Ministero dell' Ambiente e della Sicurezza Energetica

Parere n. 578 del 22 maggio 2024

Progetto:	<p><i>Variante ex Art. 169 Dlgs n. 163/2006</i></p> <p>ASSE FERROVIARIO NAPOLI-BARI RADDOPPIO DELLA TRATTA FERROVIARIA APICE - ORSARA. I LOTTO FUNZIONALE APICE - HIRPINIA. PROGETTO ESECUTIVO DELLA VARIANTE “INTERVENTI DI STABILIZZAZIONE VERSANTE LATO BA VIADOTTO ROCCHETTA (VI03) E IMBOCCO LATO NA GALLERIA MELITO (GI04)</p> <p>ID_VIP11192</p>
Proponente:	<p><i>Società Rete Ferroviaria Italiana S.p.A.</i></p>

Figura - Estratto tavola IF2801VZZP8MD0000281 con individuazione degli interventi di stabilizzazione del versante e della viabilità accessoria

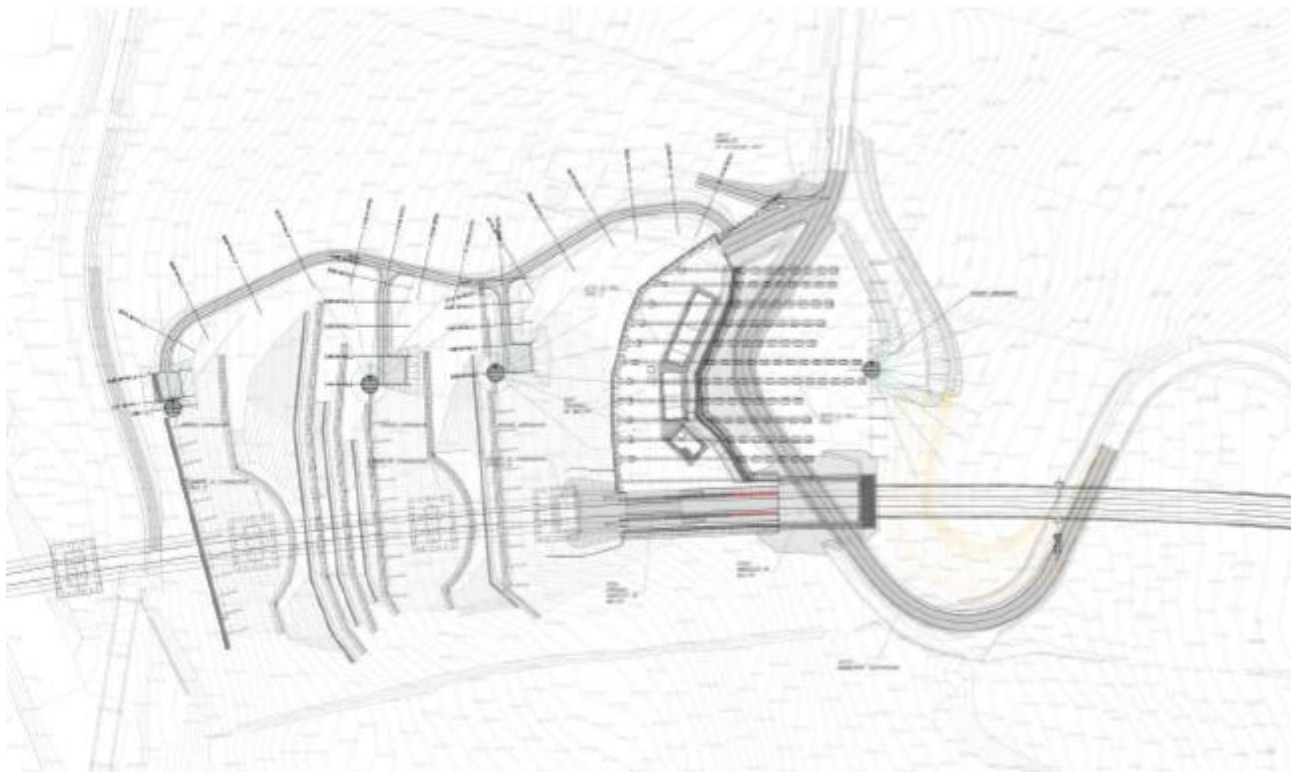
La variante VI28 del Progetto Esecutivo del Raddoppio Apice-Orsara, 1^ lotto funzionale Apice-Hirpinia è diretta conseguenza della riattivazione del corpo di frana evidenziata dalla campagna geognostica e di monitoraggio del Progetto Esecutivo.

La variazione al Progetto Esecutivo, oggetto del presente parere, non comporta modifica sostanziale al Progetto Definitivo già approvato, da un punto di vista localizzativo ricade dentro il corridoio già approvato e non comporta variazioni significative all'impatto ambientale già valutato.

Tuttavia, si ritiene utile precisare che durante la fase di scavo di trincee e perforazioni non dovranno essere utilizzati additivi chimici che contengano sostanze inquinanti non comprese nella tabella 4.1 - Set analitico minimale di cui al Decreto del Presidente della Repubblica del 13.06.2017 n° 120.

Figura – Interventi di mitigazione: opere a verde del progetto esecutivo di Variante (stralcio della tavola IF2801VZZP8IA0700001)

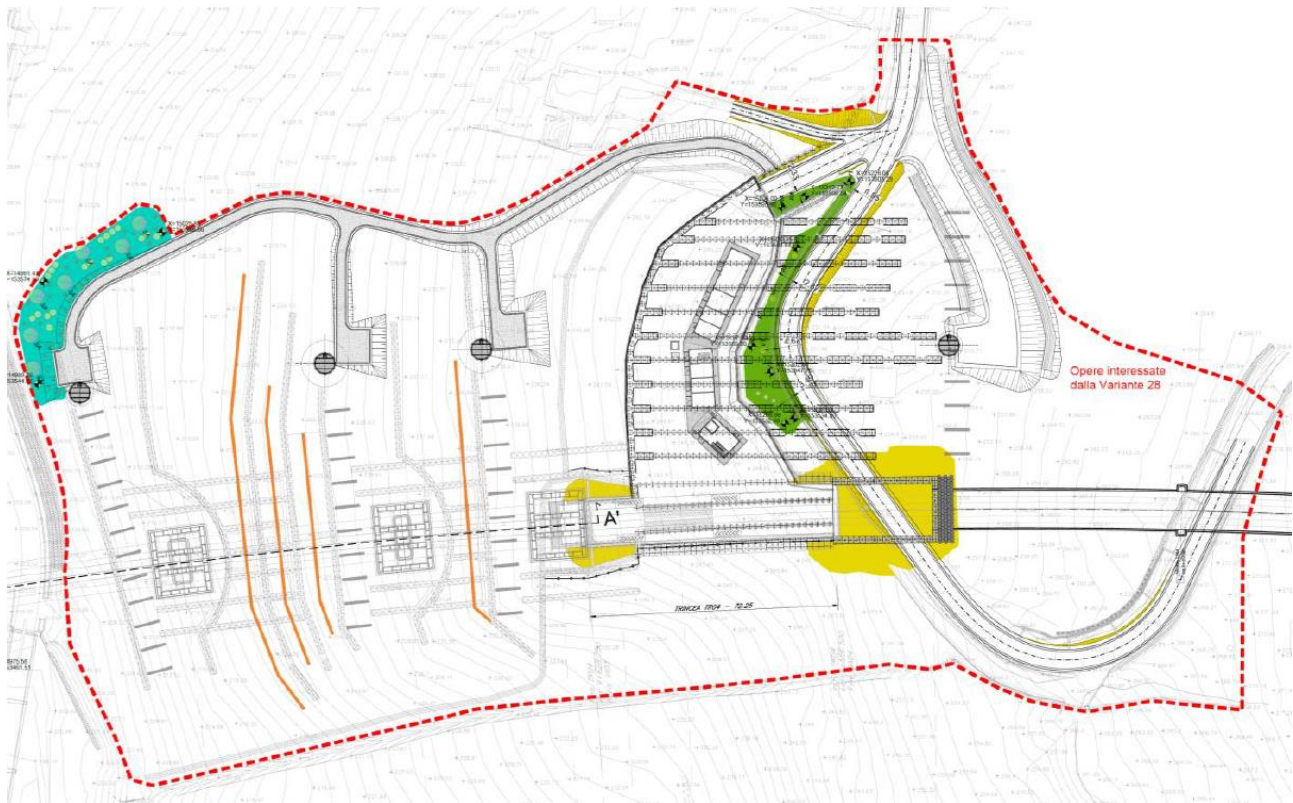
- riorganizzare le opere a verde in adeguamento alle aree disponibili, mantenendo sia la generale posizione che i moduli previsti e le quantità complessive, conservando la loro natura di elemento di miglioramento e mitigazione degli impatti paesaggistici;
- introdurre fasce arbustive di mascheramento della viabilità di accesso ai pozzi nel tratto di vincolo.

- le modifiche introdotte nell'ambito in esame, anche in funzione dei previsti interventi di mitigazione non apportano significative variazioni al quadro degli impatti attesi per la componente paesaggio;
- per quanto concerne l'interferenza con il vincolo paesaggistico ai sensi dell'art. 142 lettera "c" del D.Lgs. 42/2004 di una porzione delle piste di accesso ai pozzi, tale variante rappresenta una trasformazione marginale e coerente con le modifiche complessivamente già autorizzate paesaggisticamente, rappresentate principalmente dalle opere di attraversamento del torrente Ufita (viadotto VI02).
